Anregung

Am Ende des ostwärts führenden Hochbord-Radwegs an der Straße *Mäuerchen* (Karte XX) werden zur Verbesserung der Sicht die offensichtlich neuen Büsche umgepflanzt.

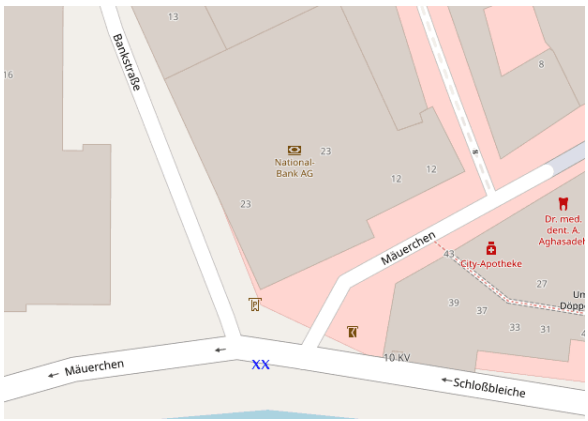
Der Radweg endet am Übergang zur Straße Schloßbleiche. Radfahrer, die dem Verlauf der Straße Mäuerchen folgen möchten, müssen die Fahrbahn queren. Dabei wird durch offenbar neue Anpflanzungen erfolgreich jede Sicht auf den vorrangigen Gegenverkehr genommen, vgl. Foto.

Damit der Radfahrer entgegenkommenden Verkehr erkennen kann, **bevor** er die Fahrbahn befährt (und im Wurstcase **über**fahren wird), sollte die vorhandene Anpflanzung versetzt und auf weitere im Sichtbereich verzichtet werden.
